ශී ලංකා පුජාතාන්තික සමාජවාදී ජනරජයේ ගැසට් පතුය

අංක 2358/70 - 2023 නොවැම්බර් මස 17 වැනි සිකුරාදා - 2023.11.17

2021 අංක 11 දරන කොළඹ වරාය නගරය ආර්ථික කොමිෂන් සභාව පනත

2023 ජුනි මස 02 වැනි දින අංක 2334/47 දරන *අති විශෙෂ ගැසට් පතුයේ* පළ කරන ලද 2023 අංක 1 දරන කොළඹ වරාය නගරය (සංවර්ධන පාලන) නියෝග පහත දැක්වෙන පරිදි මෙයින් සංශෝධනය කරනු ලැබේ :-

රූප සටහන 3.1 භූමි පරිහරණ සැලසුම්"

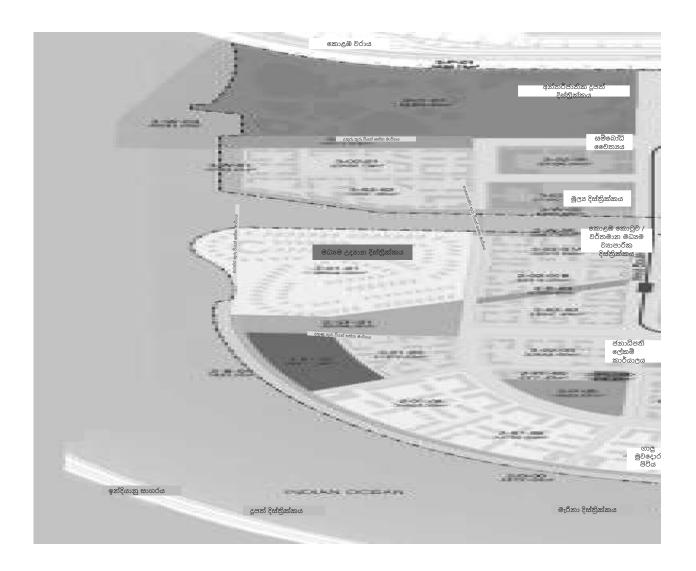
(ආ) ඒ නියෝගයේ භූමි පරිහරණ සැළසුම් නිරූපණයවන රූප සටහන 3.1 ඉවත්කර ඒ වෙනුවට පහත දැක්වෙන රූප සටහන ආදේශ කිරීමෙන් :-
